「センサとデジカメで遊ぶ電子工作入門」訂正

光永法明

平成 21 年 5 月 6 日

1 訂正情報

図 1: 図 6-13(c) の訂正

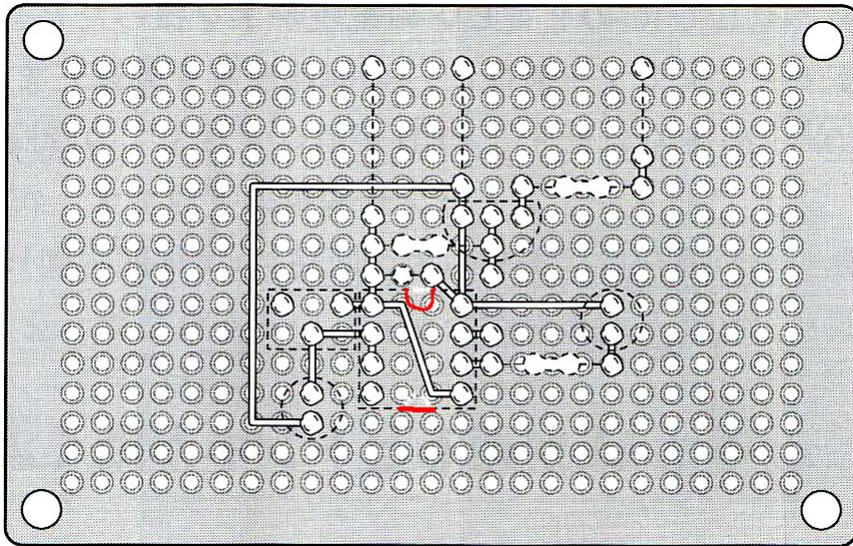
p.69 表 6-2	LED_1 について、部品名を「発光ダイオード(赤色)」、個数を「1」、備考を「好きな色(赤、緑、黄)でよい」と訂正します。
p.75 図 6-13(c)	IC1 LMC555 のシルエットが上下逆です。図 1 のように訂正します。
p.93 表 7-1	電池ボックスについて記載が抜けていました。単 3 形電池 4 本用(青または白 LED 使用時)または 3 本用電池ボックス(赤、緑、黄の LED のみ使用時)が、1 つ必要です。
p.94 図 7-1	R_2 の位置がずれていました。図 2 のように訂正します。
p.95 図 7-2(b)	C1 と Tr_2 の部品のシルエットがずれていました。図 3 のように訂正します。
p.96 図 7-4	R_2 ではなく R_X としてください。図 4 のように訂正します。
p.96 図 7-5	R_2 が抜けていました。図 5 のように訂正します。
